OGGETTO: ID: 8020] Procedura di Valutazione di Impatto Ambientale ai sensi dell'art.23 del D.Lgs 152/2006 relativa al progetto di un impianto fotovoltaico avente potenza potenziale pari a 19,3 MW e delle relative opere di connessione alla rete elettrica e RTN, da realizzarsi nel Comune di Argenta (FE). Progetto PNIEC.

Proponente: EG COLOMBO S.R.L.

Richiesta di Integrazioni MiC

Elaborazione Gis a cura della SS-PNRR

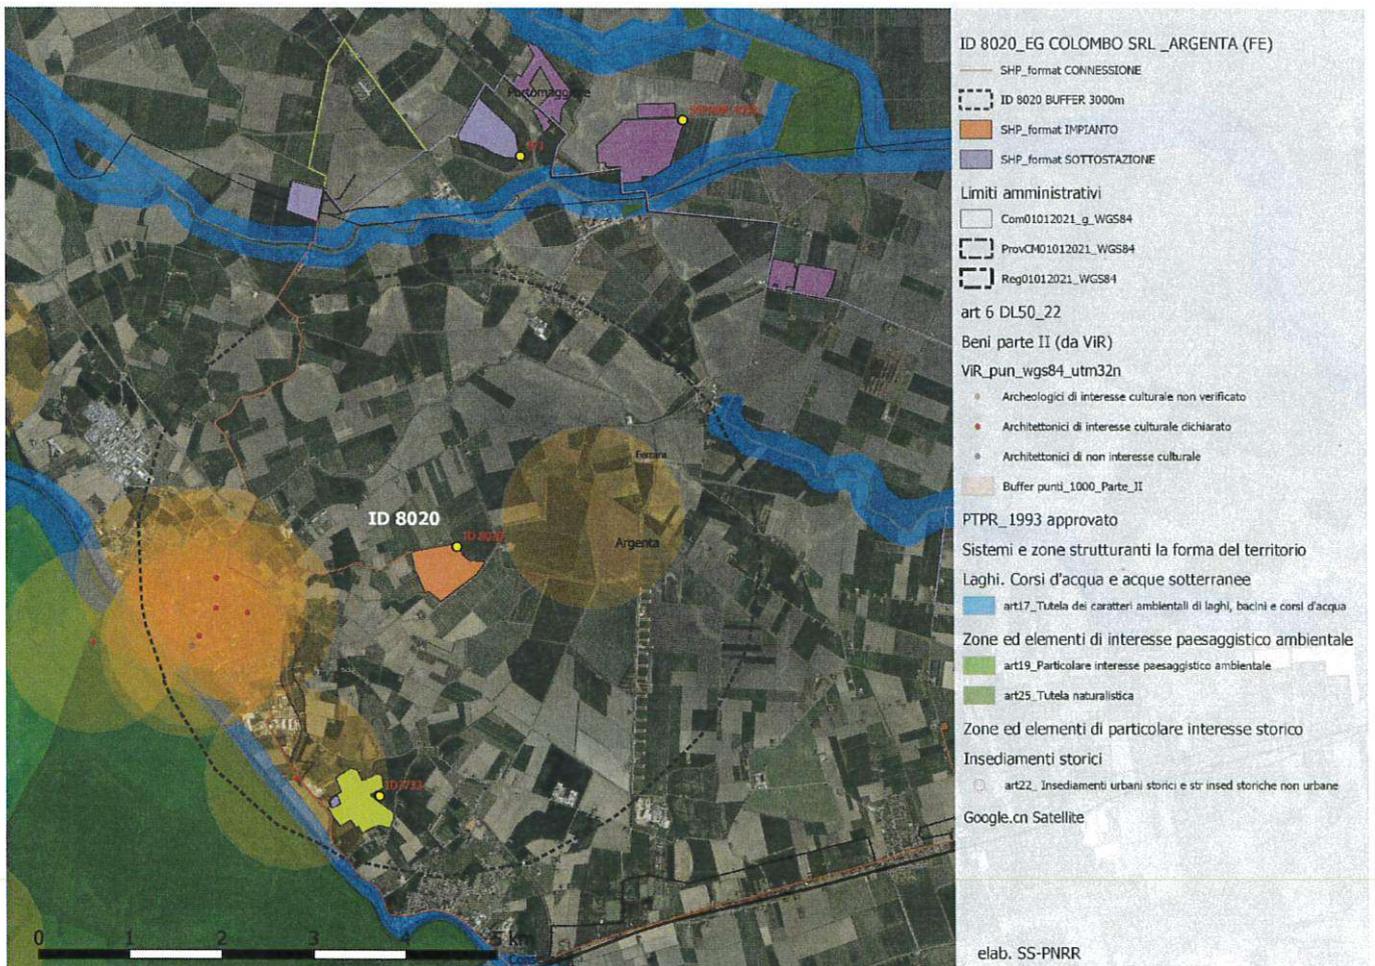
CONSIDERATO che, pur ricadendo alcune porzioni del cavidotto di connessione nelle fasce di rispetto della Fossa Masina, della Fossa Sabbiola (tronco inferiore e superiore), della Fossa di Benvignante (tronco inferiore e superiore), aree tutelate ai sensi dell'art. 142 c. 1 lett. c), l'opera risulta completamente interrata in corrispondenza di quelle interferenze ed in corrispondenza di strade esistenti, e non presenta quindi criticità dal punto di vista dell'impatto paesaggistico;
